## IDEC ANNOUNCEMENT

公告号: A22-068

### HW7D 照明双按钮开关之规格变更和停售通知

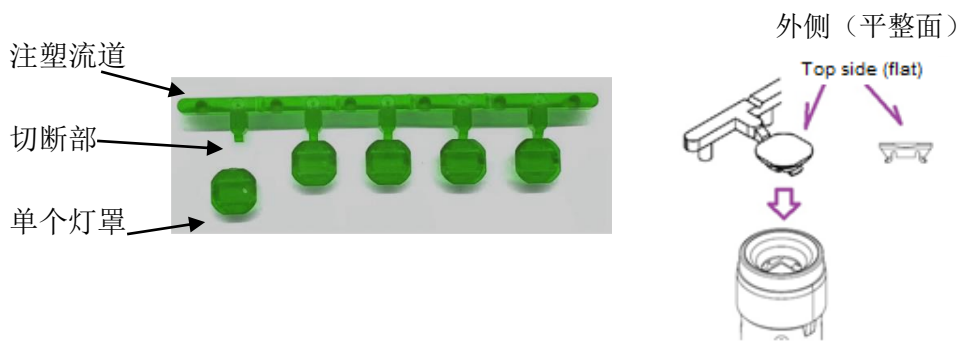
因以下原因, 用于 HW7D 照明双按钮的灯珠将从 LSTD 更改为 LSRD 灯 (带绿色灯罩):

- 缩短 LED 灯珠的交货期
- 提高亮度和色调

旧灯珠 (LSTD)	新LED灯珠 (带灯罩LSRD)	
	维护配件	内置灯珠
	 配套灯罩 (型号: LSRD-L*)	 带配套灯罩LSRD

对于照明颜色 G(绿色)必须使用配套灯罩, 否则照明颜色将更亮。照明颜色纯白色(PW)不需要配套灯罩。

当购买用于维护照明颜色 G 的 LSRD 灯时, 请购买相应灯罩, 并将灯罩安装到 LSRD 灯上。

由于有 5 个灯罩连接在一起, 所以灯罩 (LSRD-LG) 的最低起订量为 5 个。安装时灯罩从注塑流道切断, 安装后平整面为外侧。

识别标识

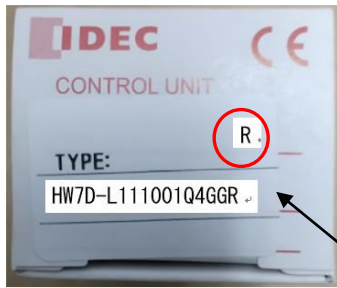
2022 年 12 月之前制造的变更后产品的外壳标签上将印刷识别字母“R”
